| **1.1 CONCEPTO TÉCNICO No. CT:** | CT-6615 |
| **1.5 RESPUESTA OFICIAL No.** | RO-59665 |

| **2.2 PROYECTO:** | Tv 14 D Bis Este No. 55 - 92 Sur |

**Figura 1.** Localización general del proyecto ubicado de la Transversal 14 D Bis Este No. 55 - 92 Sur en el Plano Normativo de Amenaza por Remoción en Masa del POT (Decreto 190 de 2004), el cual se encuentra en *Amenaza Media*.

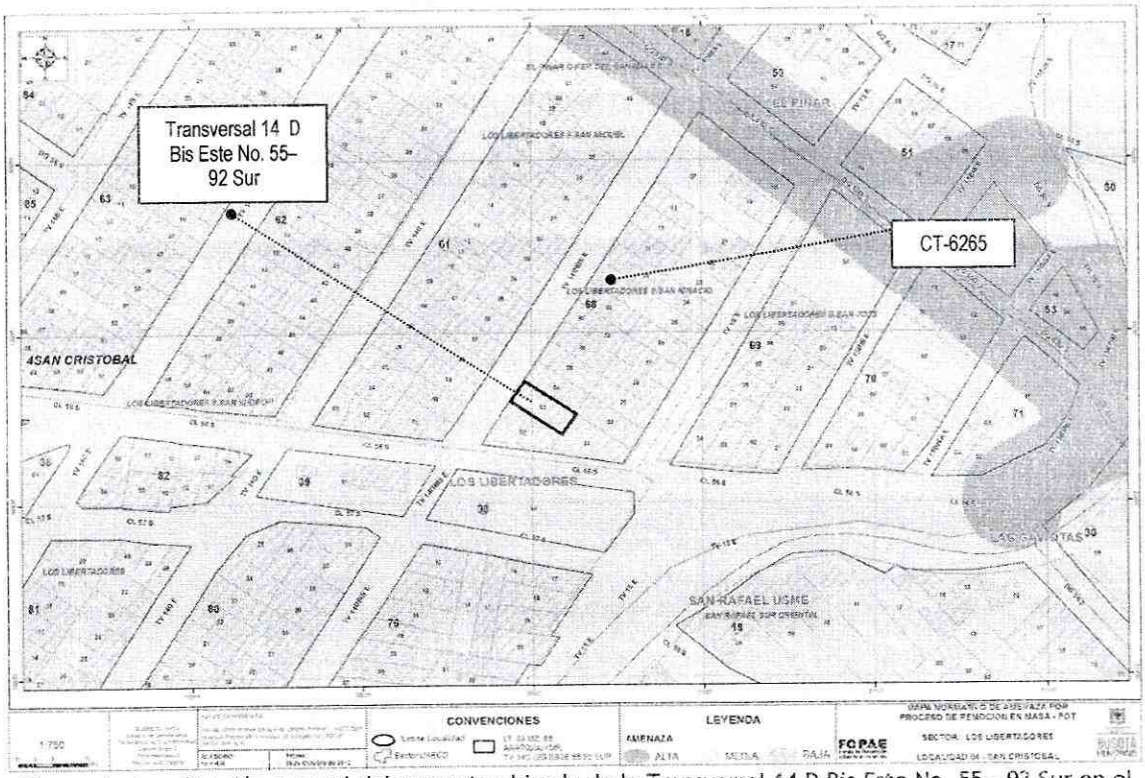
Conforme con el plano normativo de "Amenaza por Remoción en Masa" del Plan de Ordenamiento Territorial de Bogotá-POT, el sector del proyecto ubicado en la Transversal 14 D Bis Este No. 55 - 92 Sur, de la Localidad de San Cristóbal, se encuentra en una zona de *Amenaza Media* por procesos de remoción en masa (Figura 1).

**Fotografía No. 1.** Predio en donde se desarrollará el proyecto ubicado en la Transversal 14 D Bis Este No. 55 - 92 Sur, de la Localidad de San Cristóbal, donde funciona actualmente la Iglesia Cristiana Confraternidad.

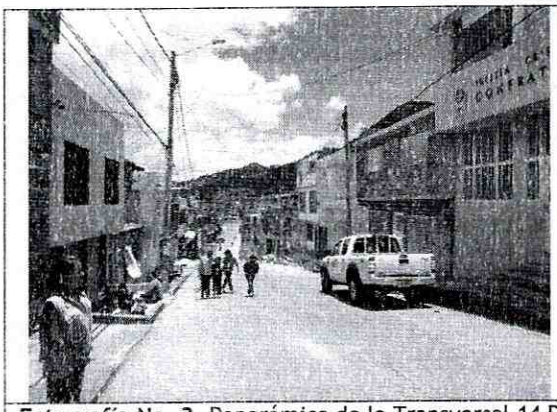
En el momento de la visita técnica al predio objeto del presente concepto técnico, se encontró una edificación de tres niveles con un sistema estructural en mampostería simple. Esta edificación limita al norte y sur con viviendas de uno y dos niveles construidas en mampostería simple.

Con base en la inspección visual se pudo establecer que el predio en mención no presenta evidencias de afectación por procesos de remoción en masa, ni de carácter local, ni de carácter general en la ladera o zonas aledañas al predio evaluado.
